**MAIRIE DE CLICHY-LA-GARENNE**

PC09202424D0007

Objet : Bilan de la Participation du Public par Voie Electronique – permis de construire n° PC 092 024 24 D0006 et n° PC 092 024 24 D0007

**Synthèse des observations et propositions recueillies dans le cadre de la procédure de participation du public par voie électronique  
du 7 novembre 2024 (9 heures) au 6 décembre 2024 (18 heures)  
Projet « Terrains BIC » (SCCV CLICHY LOGEMENTS) – Permis de construire n° PC 092 024 24 D0006 et n° PC 092 024 24 D0007**

Photo n°1 : Au niveau du 4 rue Jeanne d'Asnières, en regardant vers le Nord  
Haie arbustive et alignement d'arbres caractéristiques de la rue Jeanne d'Asnières

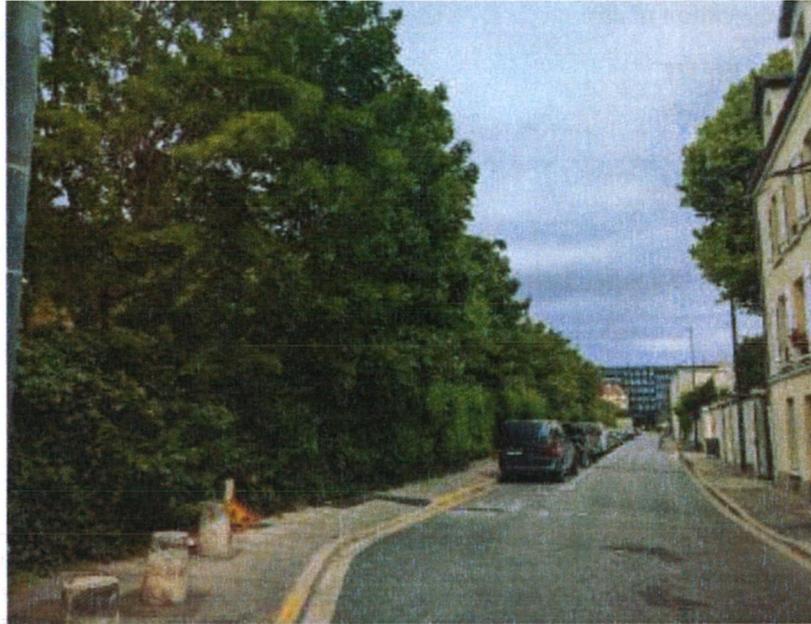
Cependant, le projet de permis de construire supprime totalement la rangée d'arbres existante côté rue Jeanne d'Asnières, sans la remplacer. Pire encore, les marges de recul ne sont pas végétalisées, ou très peu, comme on peut le voir sur le schéma ci-dessous présent dans le document d'accompagnement au permis de construire.

→ En l'état, afin de se conformer au PLU, il est nécessaire de maintenir la rangée d'arbres et la haie arbustive rue Jeanne d'Asnières comme prévu dans les dispositions de l'OAP et matérialisé au plan p.33 du rapport de présentation du dossier de PLU.

Figure n°4 : Plan masse du Lot 5 (Document : Plan Masse PCVD Ouest).  
Ajout en noir de l'épannelage effectif du bâtiment

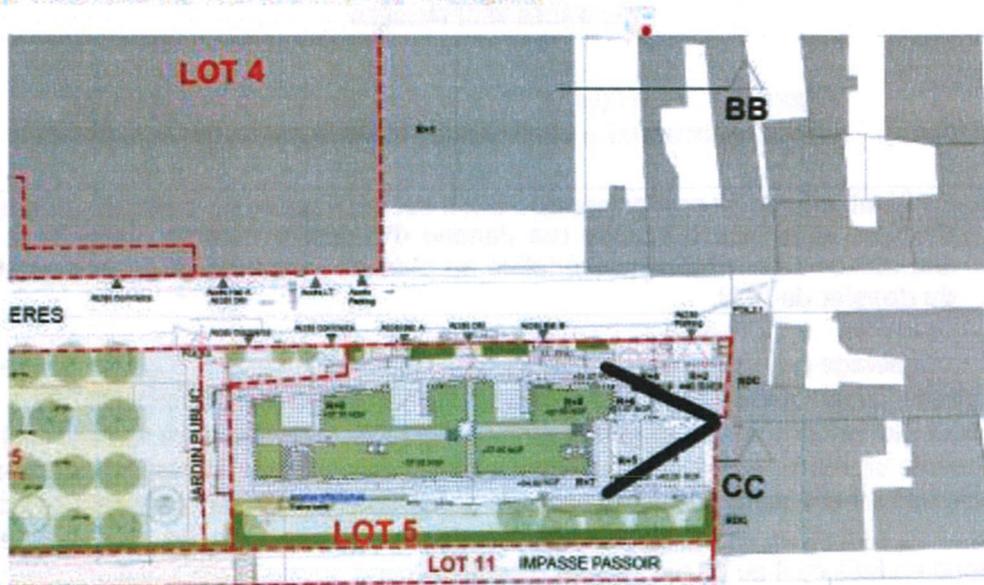
Or l'épannelage du Lot 5 proposé dans ce permis de construire est réalisé sur une longueur bien inférieure (~1/3 de la longueur du bâtiment dans l'OPA versus ~1/4 du bâtiment dans le permis de construire), comme on peut le voir sur le plan ci-dessous, en comparant la longueur de l'épannelage avec les bâtiments situés en face :

Or, le sud de la rue Jeanne d'Asnières et l'impasse passoir étant constitués de bâtiments de hauteurs R+2 à R+4 maximum, la proposition d'implanter un bâtiment de hauteur R+8 est totalement en incohérence avec l'environnement existant.

→ Afin de se conformer au PLU, il est nécessaire que l'épannelage des hauteurs du Lot 5 présente une longueur d'épannelage a minima aussi longue que celle présentée au plan de l'OAP figurant p.33 du rapport.

→ Ainsi, afin de se conformer au PLU, il est nécessaire que les hauteurs maximales du Lot 5 soient revues. Selon nous, la limite de R+5 maximum ne peut pas être dépassée pour respecter les principes définis au PLU en termes de confortation de l'espace par rapport à l'espace public.

Figure n°3 : Plan figurant dans le permis de construire

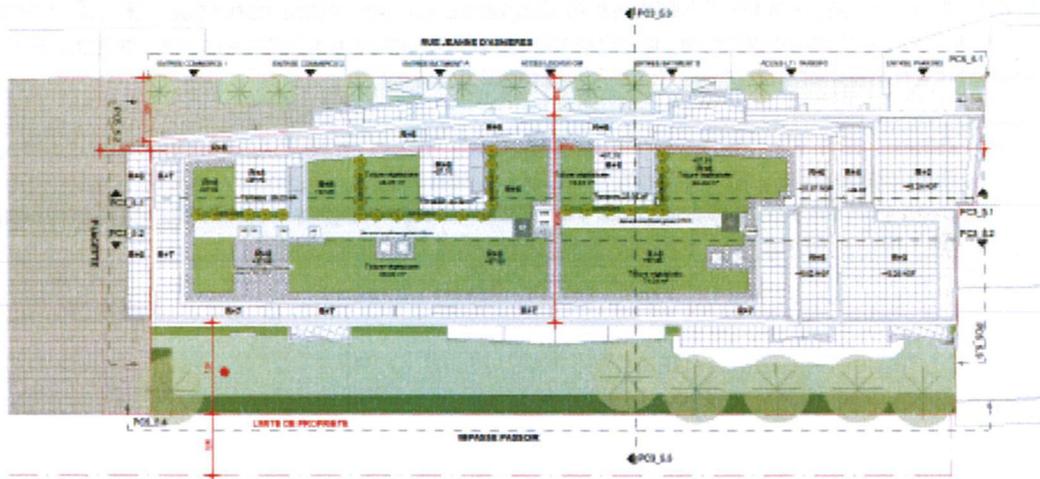
Le Lot 5 a toutes ses entrées piéton et parking sur la rue Jeanne d'Asnières. L'ensemble des circulations liée à ce nouveau bâtiment se feront donc naturellement par la rue Jeanne d'Asnières (qu'il s'agisse des piétons, véhicules, ou mobilités douces).

Il est complètement irresponsable de proposer un permis de construire qui accroisse une situation qui met déjà chaque jour en sérieux danger les riverains et les utilisateurs de la rue (dont de nombreux mineurs qui se rendent chaque jour au collège Van Gogh et des personnes se rendant au parc des impressionnistes). Il est inconcevable de proposer qu'en plus de la circulation piétonne actuelle, les habitants d'un bâtiment de 85 logements aient à cheminer dans ces conditions pour rejoindre la station de Transilien L de Clichy-Levallois, ou la rue de Neuilly, qui est un axe Est-Ouest important de la ville. Ceci est d'autant plus incompatible avec des circulations de personnes avec poussettes ou PMR, et l'augmentation des circulations de véhicules pour rejoindre le parking en sous-sol de ce même bâtiment.

- D'une part, il est primordial de proposer une solution sécurisée pour la circulation dans la rue Jeanne d'Asnières dans le cadre de ce permis de construire.
- D'autre part, il est impératif de revoir l'implantation globale du bâtiment du Lot 5 en tenant compte de la configuration des chaussées et trottoirs de la rue Jeanne d'Asnières aux abords du projet, afin d'assurer la sécurité de l'ensemble des habitants dans la zone, notamment des piétons et des mobilités douces.
